项目负责人	方仕友 周玉凯		会签专业/人员	专业名称: 建筑	项目号: GD-21-03
专业负责人	周玉凯			建(构)筑物编号或名称: 5#商业	项目名称: 世纪嘉园
审核	周玉凯			 北京世纪中天国际建筑设计有限公司	更改编号: (建)住宅改2024-2
校对	方仕友				更改日期: 2024年 09月29日
修改人	黄 杰				共2页 第1页

设计更改通知单

项目负责人	方仕友 周玉凯		会签专业/人员	专业名称: 建筑	项目号: GD-21-03
专业负责人	周玉凯			建(构)筑物编号或名称: 1#住宅	项目名称: 世纪嘉园
审核	周玉凯			 北京世纪中天国际建筑设计有限公司	更改编号: (建)住宅改2024-1
校对	方仕友				更改日期: 2024年 09月27日
修改人	黄 杰				共17页 第1页

4#一层局部平面图
(修改前)

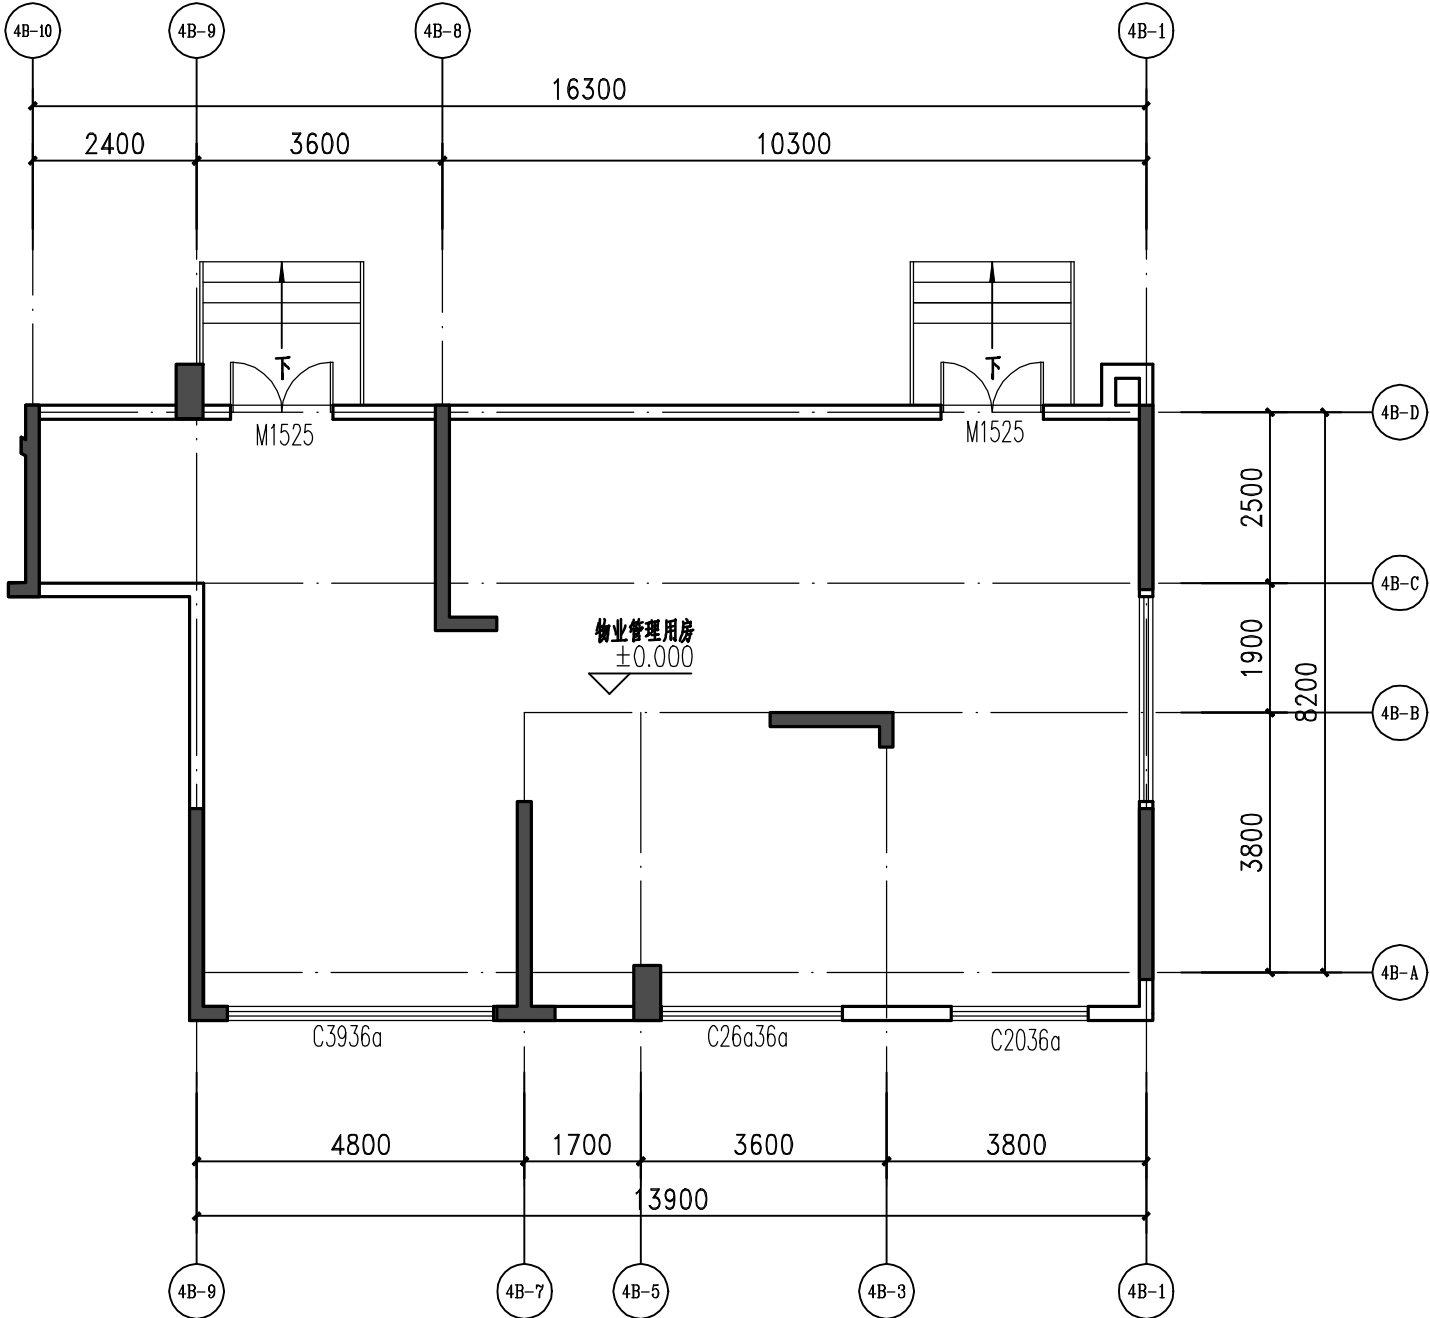
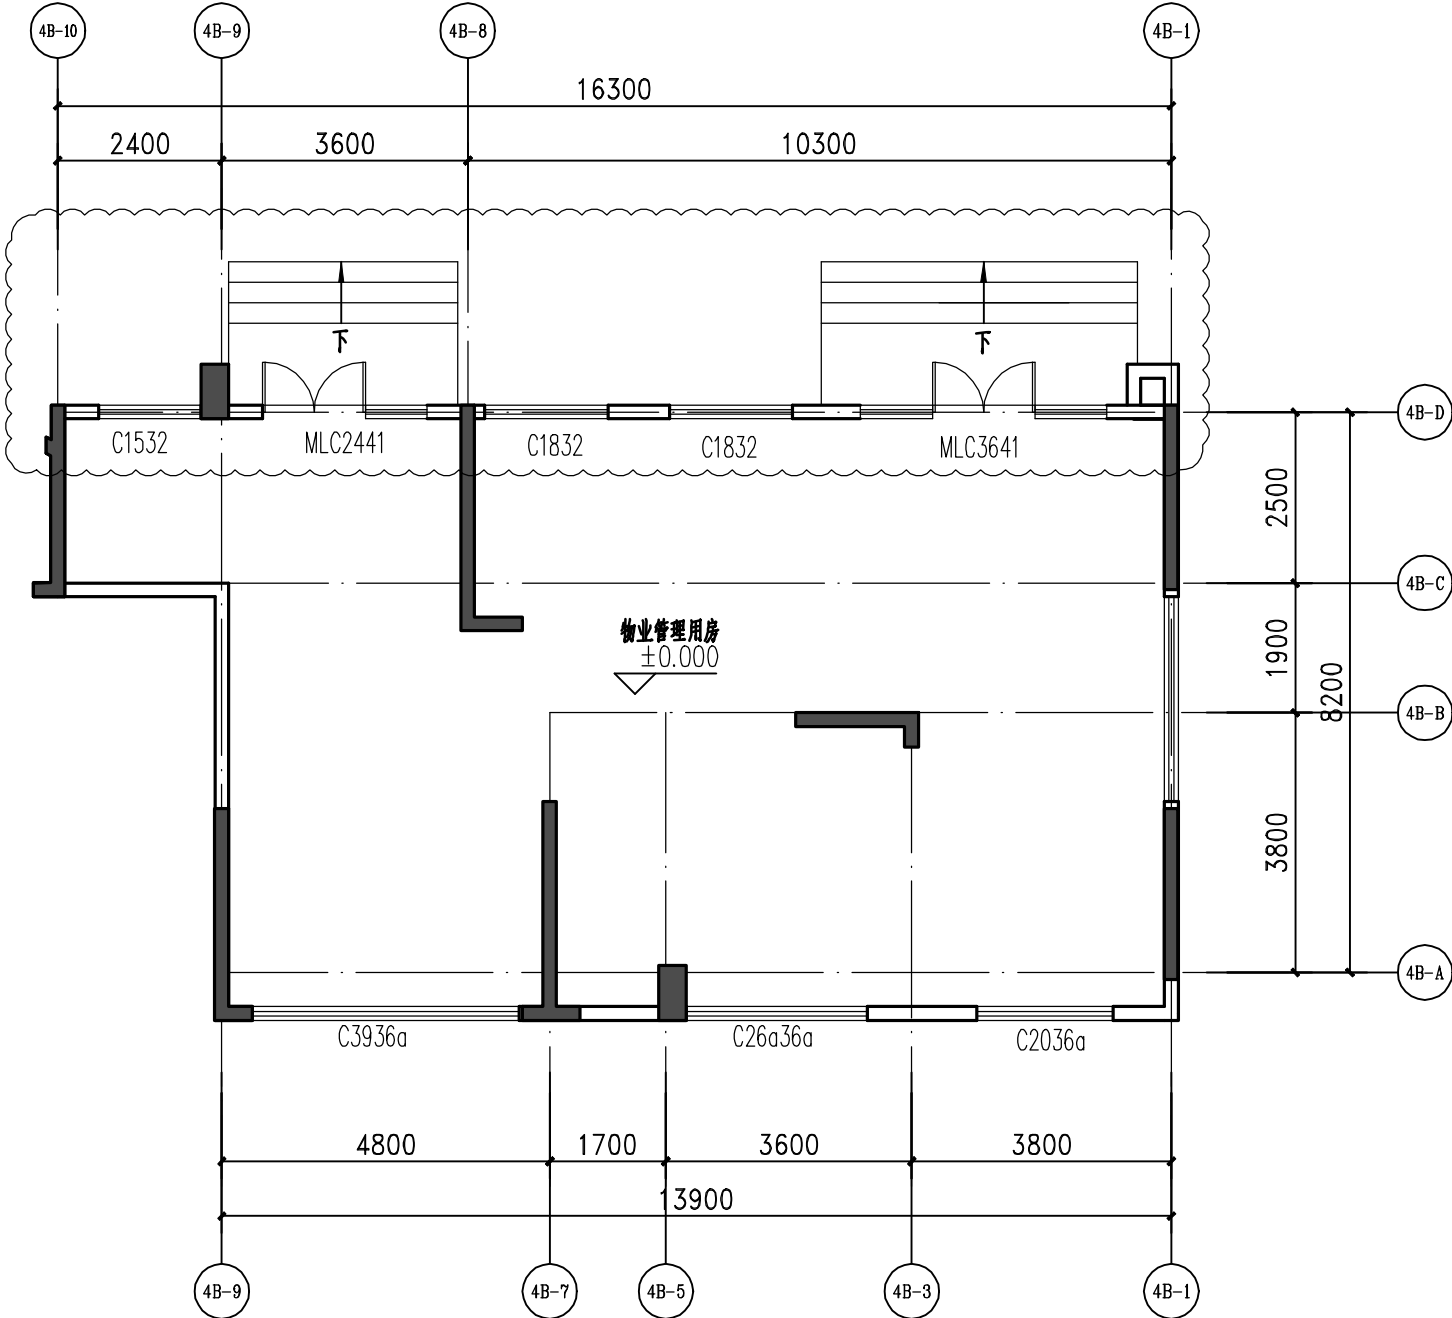
修改原因	便于房间使用，提高房间品质，增加房间的通风和采光	需要相应修改的专业	
------	--------------------------	-----------	--

修改内容：
六、4#楼一层物业管理用房4B-10轴~4B-1轴交4B-D轴处外窗布置修改，具体修改详下图云线所示：

1#一层局部平面图
(修改前)

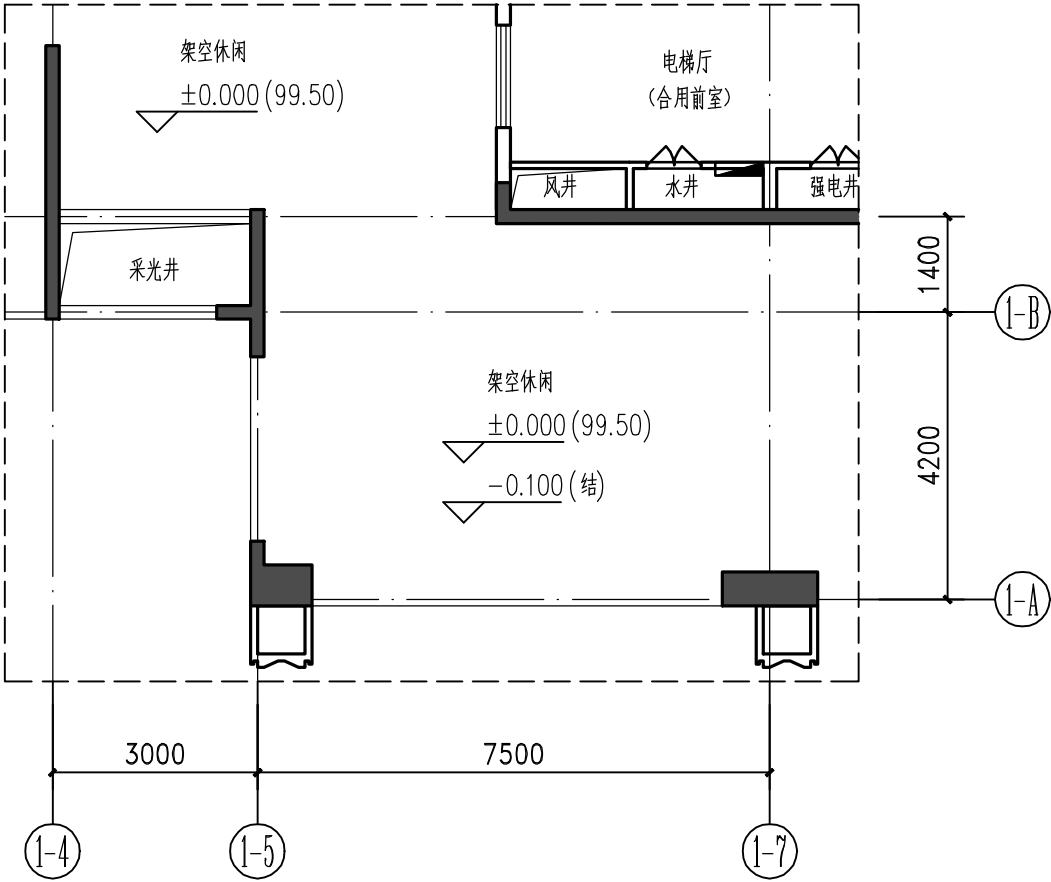
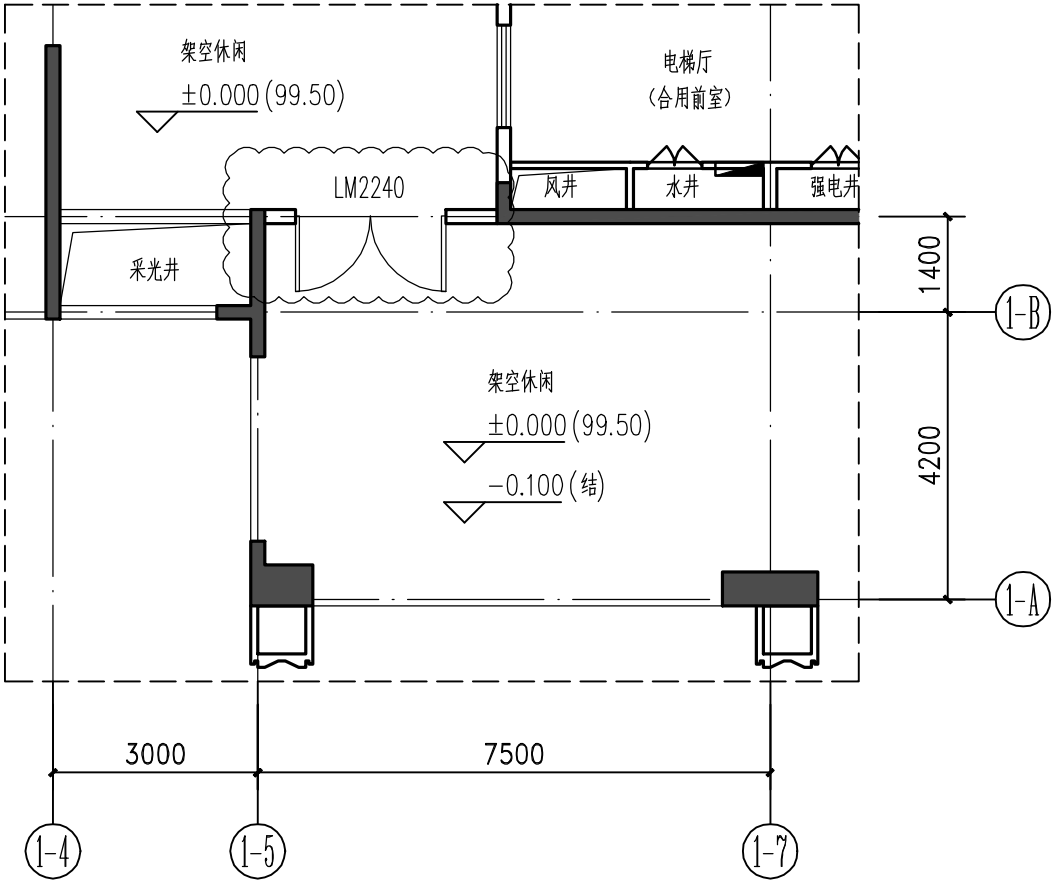
七、1#楼一层1-5轴交1-B轴处架空与架空之间增加一片隔墙、玻璃门分隔，具体修改详下图云线所示：

1#一层局部平面图
(修改前)

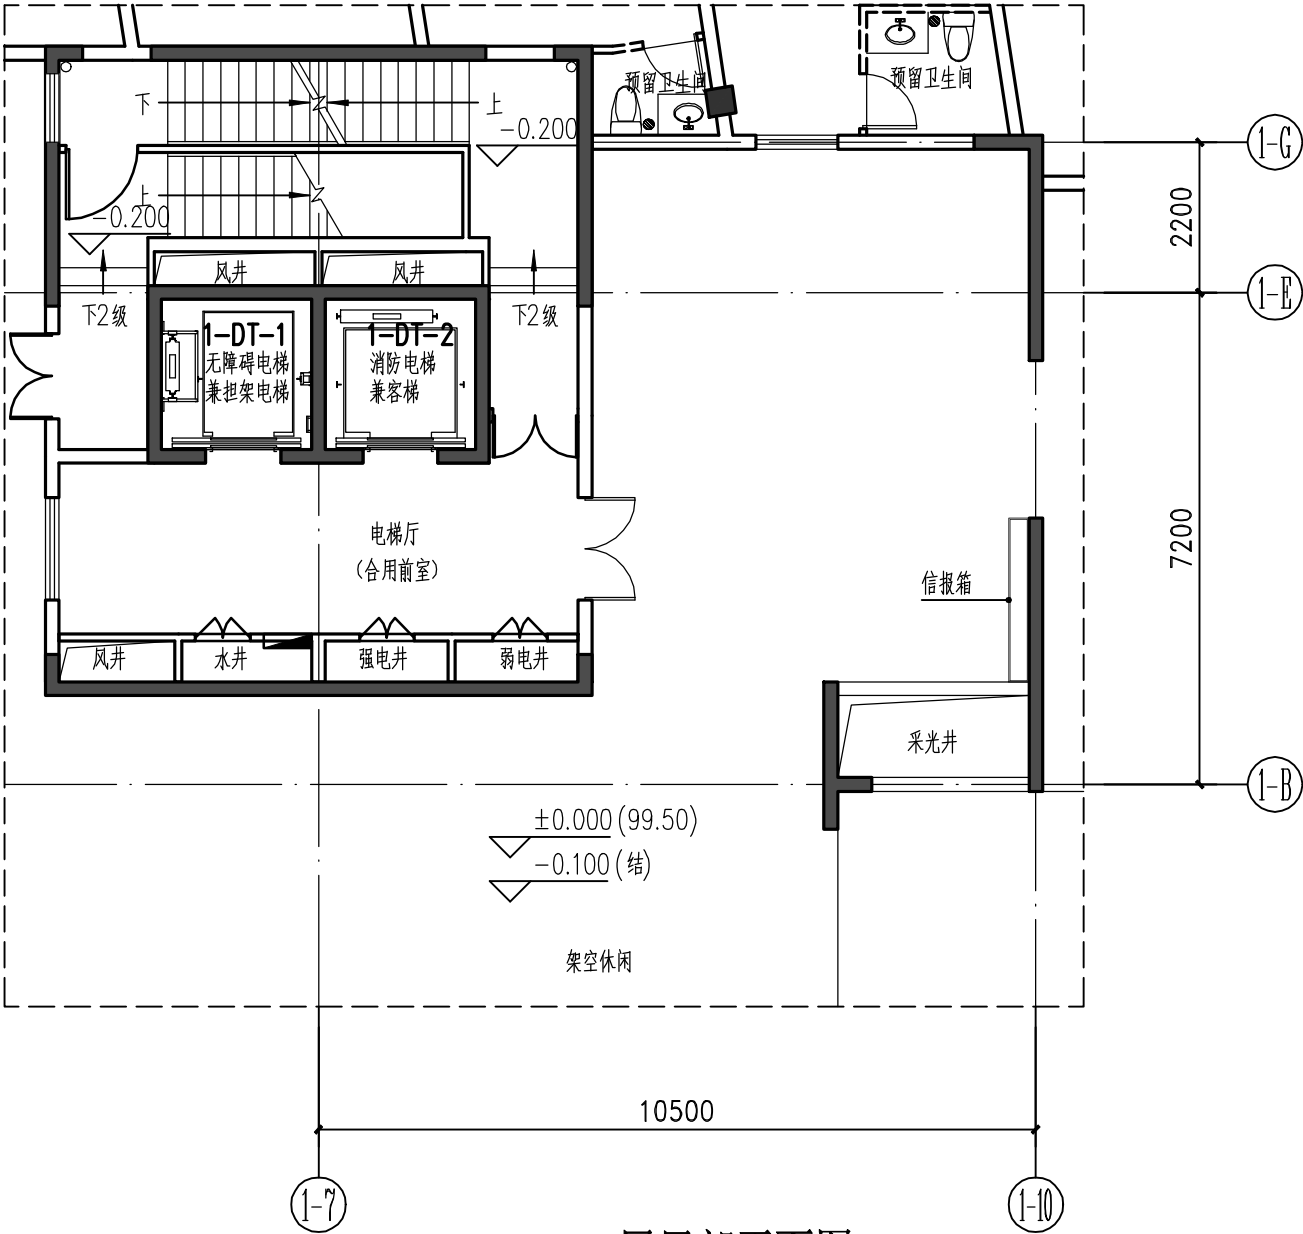
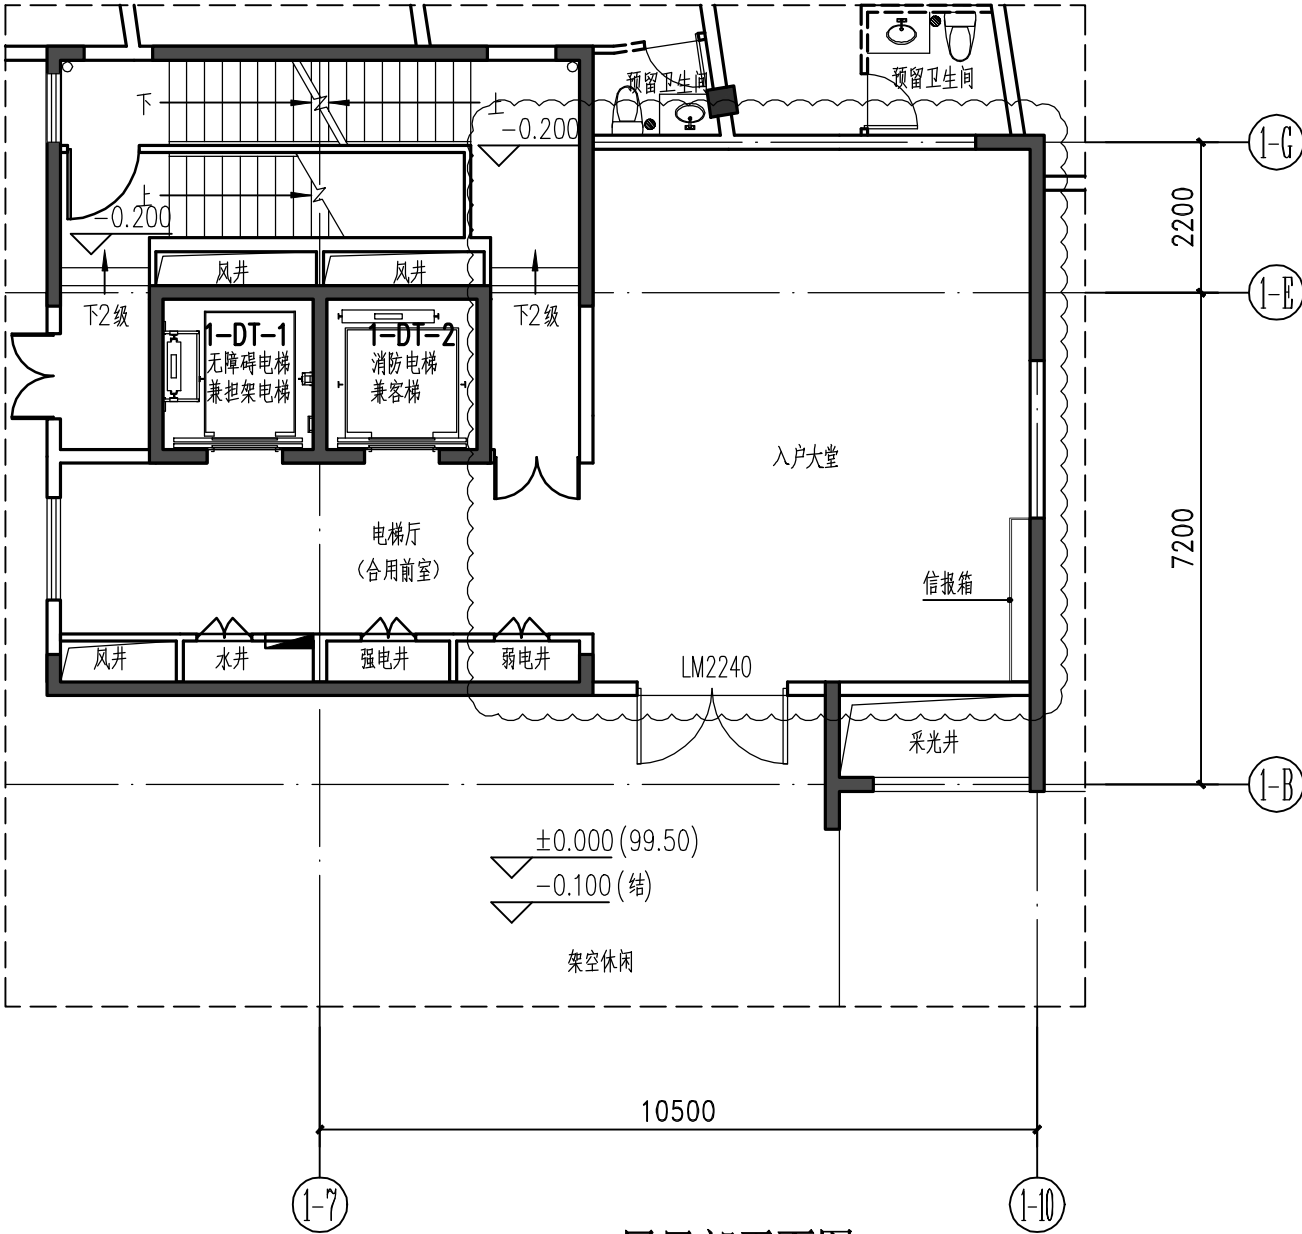
修改内容：
八、1#楼一层入户大堂布置修改，具体修改详下图云线所示：
